COMMISSION ROYALE DES MONUMENTS ET DES SITES
KONINKLIJKE COMMISSIE VOOR MONUMENTEN EN LANDSCHAPPEN

Objet : JETTE. Chaussée de Wemmel, 164 – « la Ferme de Wilg ». Demande d'avis de principe portant sur la consolidation de la charpente et stabilisation de la façade avant du bâtiment principal.

Avis de la CRMS, préalable à l'introduction de la demande de permis unique

Charpente, façade à rue disloquée et schéma de la charpente – extraits du dossier

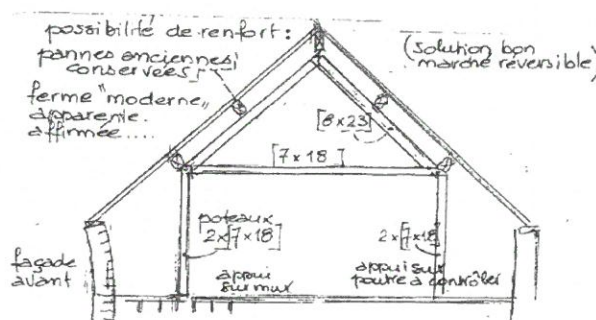
La Commission marque son accord sur le principe des deux types de solutions présentées pour renforcer la charpente, que ce soit la restitution à l'identique d'une 3^e ferme ou la réalisation d'une structure de support plus 'affirmée'. Elle demande cependant qu'aucun dispositif n'hypothèque l'occupation future des combles, dont la surface devra rester dégagée au maximum (aujourd'hui occupée par un imposant corps de cheminée et par la chaudière). La restitution éventuelle de la lucarne ayant existé devra rester possible.

Pour ces raisons, il convient d'écarter le modèle renseigné par le dossier du portique avec poteaux intermédiaires, en faveur d'une structure adoptant le principe constructif des fermes existantes mais éventuellement simplifié sans nécessairement procéder à une reproduction à l'identique ou autre solution « historicisante ». Cette réflexion devra reposer sur une analyse plus fine de l'évolution historique de la charpente et de son état actuel, à joindre au dossier définitif.

Bien que la Commission reste ouverte aux différents matériaux proposés pour la structure de support, elle estime que l'option bois semble patrimoniallement la plus cohérente et peut s'avérer plus intéressante que le métal en termes de stabilité (poids et répartition des charges) et de mise en œuvre dans le bâti ancien, par exemple en adoptant des techniques d'assemblage actuelles (essence de bois à définir).

Pour ce qui concerne la consolidation du mur de façade, la CRMS demande d'opter pour des techniques de construction traditionnelles. La partie supérieure qui a bougé et se disloque, devra être démontée et remontée à l'identique. La maçonnerie devrait être composée de briques et de mortier à la chaux, traditionnels. La mise en place des blochets moisant contribuera à stabiliser la construction, et peut être envisagée. Les tirants existants devront être remis sous traction et éventuellement augmentés en nombre. Par contre, la Commission se prononce défavorablement sur le remplacement de la sablière existante par une poutre en béton armé, intervention trop impactante et pas en phase avec les techniques de construction traditionnelles.
